*Ministero dell' Ambiente  
e della Sicurezza Energetica*

**OGGETTO: [ID: 9649] Valutazione preliminare ai sensi dell'art.6, comma 9 bis del D.Lgs. 152/2006. Autostrada A19 "Palermo - Catania". Lavori di risanamento strutturale, con demolizione e ricostruzione, del viadotto Alfio, sito al Km 157+600 -Carreggiata in direzione Catania (UP7455 - SIMSUP00241)  
Nota tecnica.**

Fig. 2 – Schema della demolizione (Fonte: Allegato "Relazione gestione e abbattimento polveri")

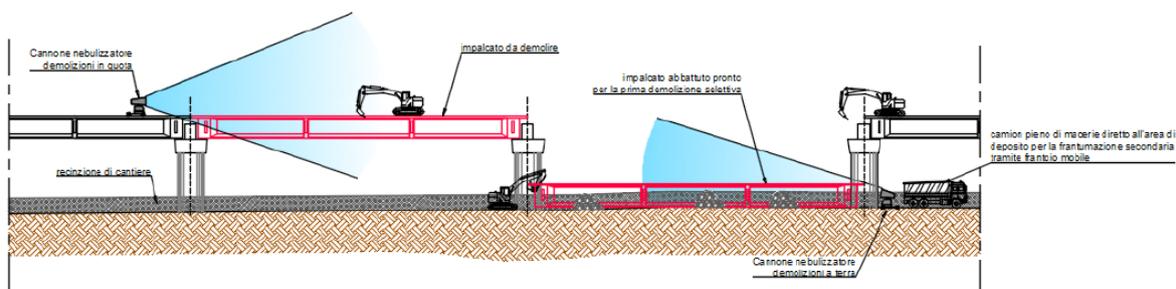
Le operazioni di demolizione controllata dell’impalcato con esplosivo e di demolizione meccanica porteranno alla produzione ed emissione in atmosfera di ingenti volumi di polveri, generate dalla frantumazione del calcestruzzo, che il proponente prevede di controllare ed abbattere con l’utilizzo di cannoni nebulizzatori che si basano sull’azione di acqua nebulizzata che agisce direttamente sulla polvere.

Il viadotto, si colloca nelle strette vicinanze del torrente Dittaino, per oltre 300 m ad una distanza compresa entro 50 m dall’alveo corso d’acqua e fino ad una minima di 30 m. Le lavorazioni di demolizione con esplosivi, così come previste, andranno ad interferire con la fascia di rispetto ripariale del torrente definita ai sensi dell’art. 142 lett. c del D.Lgs. 42/2004.

In esito alle valutazioni svolte, si rende necessario, quindi, lo svolgimento di un'adeguata valutazione dei potenziali impatti ambientali significativi e negativi derivanti dalla realizzazione dell'opera proposta attraverso, quantomeno, la procedura di Verifica di assoggettabilità a V.I.A., ai sensi dell'art. 19 del D.Lgs. 152/2006 e ss.mm.ii..

Fig. 4 – PAI Piano Assetto Idrogeologico -Pericolosità Idraulica (Fonte: Allegato alla Lista di Controllo - T00EG00AMBCT07\_A\_PAI\_pericolosità)

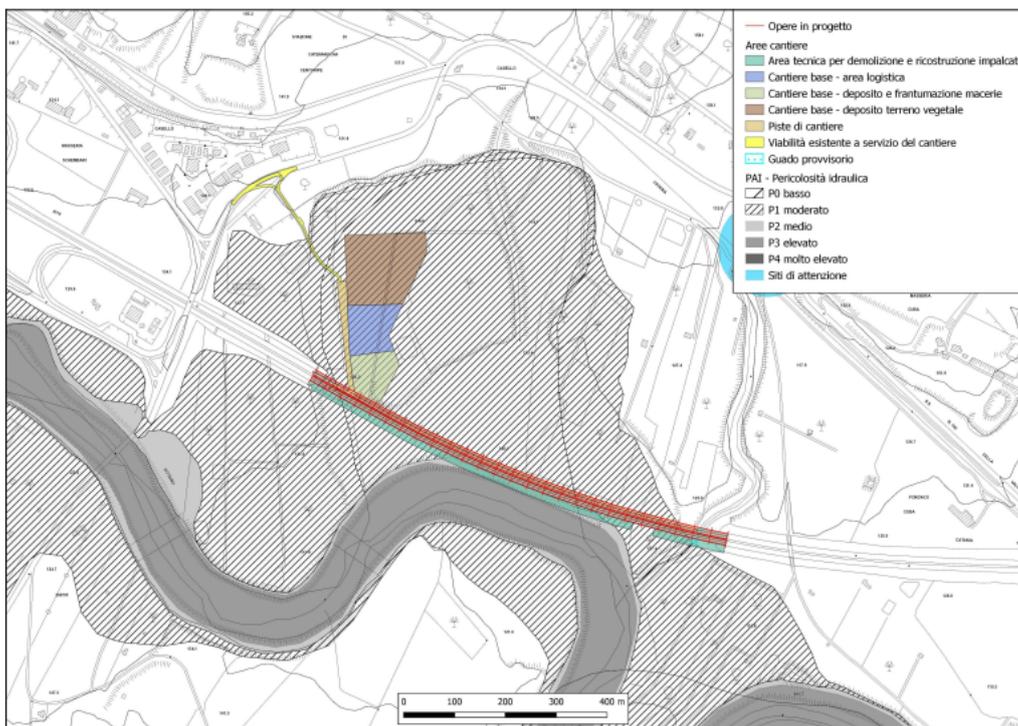
Il cantiere è ubicato in area a rischio idraulico moderato R1, Fig. 4.
